6. Änderung Bebauungsplan Nr. 71 – Gewerbegebiet Carlstraße-Süd -
 Beratung und Entscheidung über Stellungnahmen der Behörden
 im Rahmen der frühzeitigen Beteiligung der Behörden gem. § 4 Abs. 1 BauGB

Bebauungsplan Nr. 71.1 **6. Änderung** **– Carlstraße-Süd–**

**Begründung und Umweltbericht zur
6. Änderung des Bebauungsplanes Nr. 71
– Carlstraße-Süd -
gem. § 2 a BauGB**

Bebauungsplan Nr. 71 - Carlstraße-Süd -
6. Änderung Maßstab 1:1000

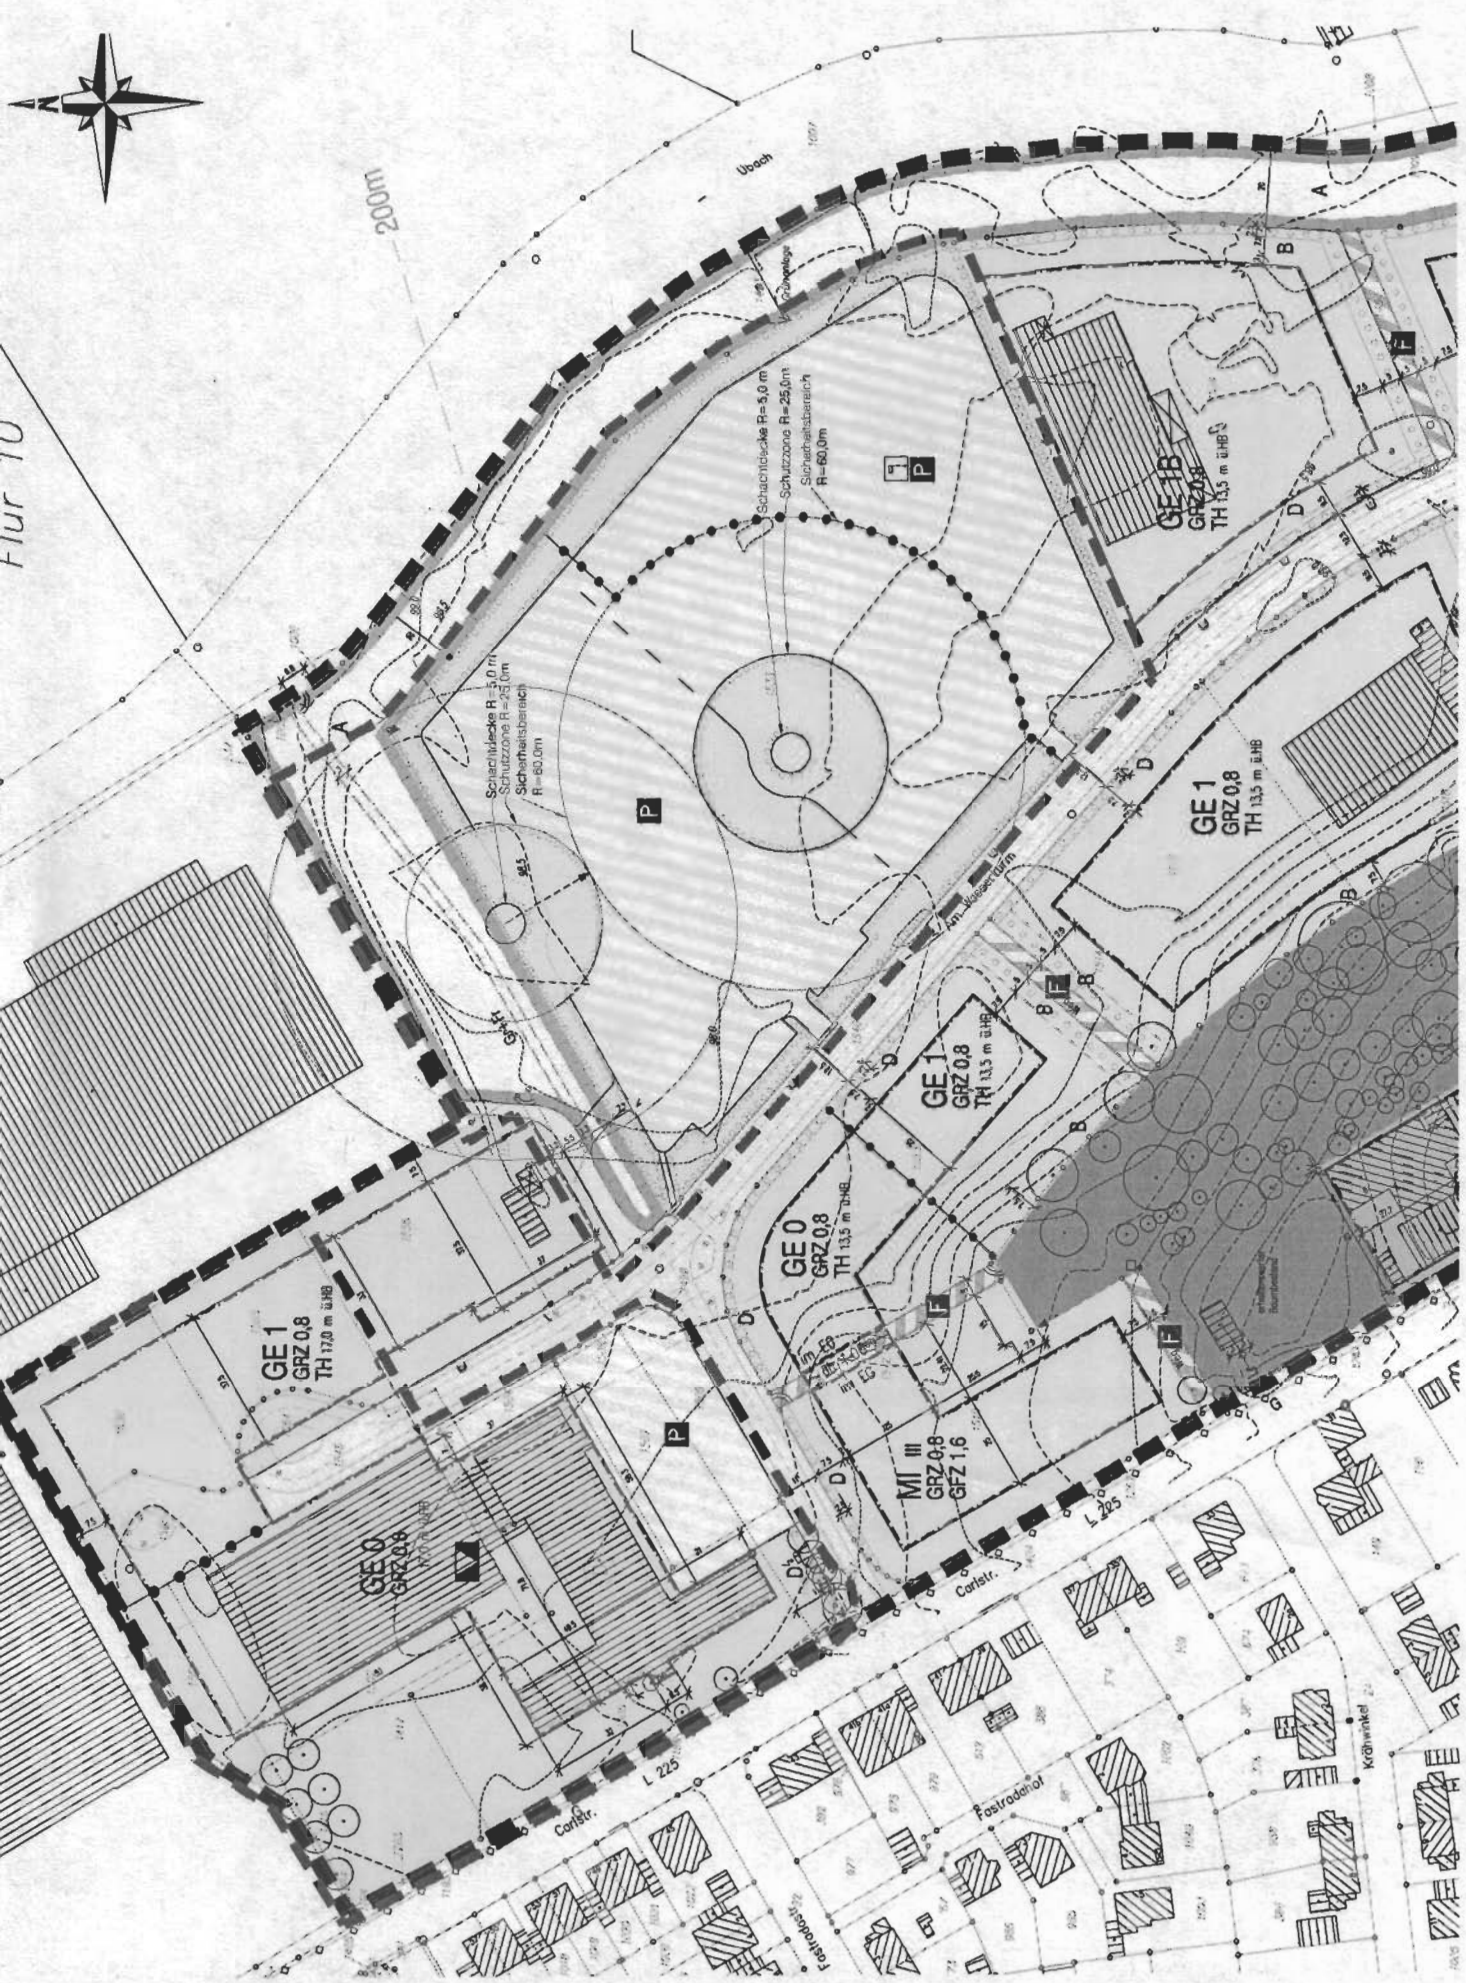
- Zurücknahme einer öffentlichen Verkehrsfläche und Verschiebung eines Wandehammers, Anpassung der Baugrenzen auf den Flurstücken 1536, 1555 und 1556.
- Ausweisung einer Erschließungsstraße zum Flurstück 1248 und teilweise Zurücknahme der Flächen für Maßnahmen zum Schutz, zur Pflege und zur Entwicklung von Natur und Landschaft.

- Ausweisung eines öffentlichen Parkplatzes auf einer Teilfläche des Flurstücks 1533 und eines kombinierten Festplatzes/öffentlichen Parkplatzes auf der übrigen Teilfläche des Flurstücks 1533.
